## Différences visuelles sur les galets-tendeurs VAG

**Réfs. OE :**  
**(1)** 028 109 243 K  
**(2)** 038 109 243 N  
**(3)** 06D 109 243  
**(4)** 06D 109 243 B

**Réfs. INA :**  
**(1)** 531 0524 30  
**(2)** 531 0440 30  
**(3)** 531 0678 30  
**(4)** 531 0777 10

**INA 0046**

Image 1 : Revêtement amélioré de la surface de contact - ici exemple parfait avec la référence INA 531 0524 30

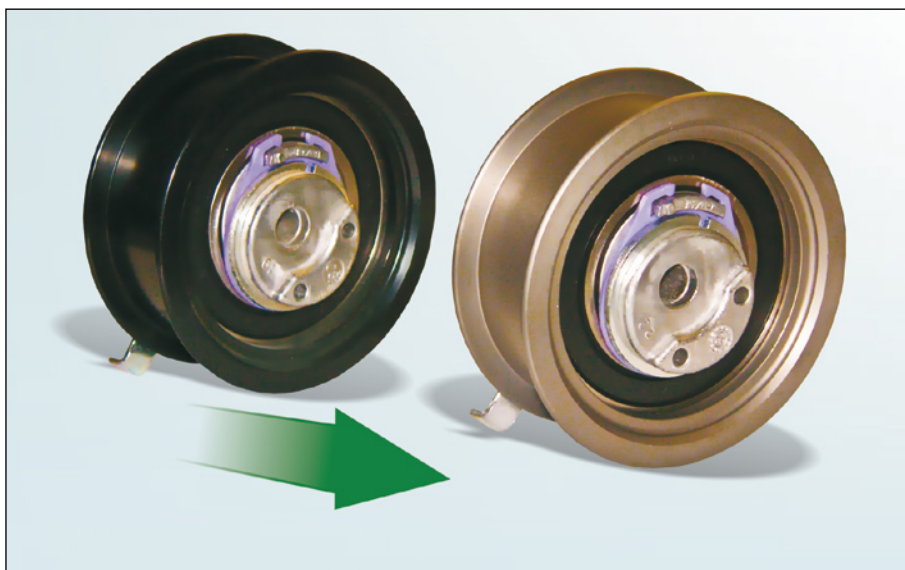
Dans le cadre du développement continu de nos produits, nous avons procédé à une modification du revêtement des surfaces de contact des galets-tendeurs énumérés ici. La nouvelle surface présente une meilleure résistance que la précédente.

Pendant la phase de transition, il est possible de rencontrer indifféremment les deux variantes. Les deux variantes respectent les spécifications techniques et peuvent être utilisées sans restriction.
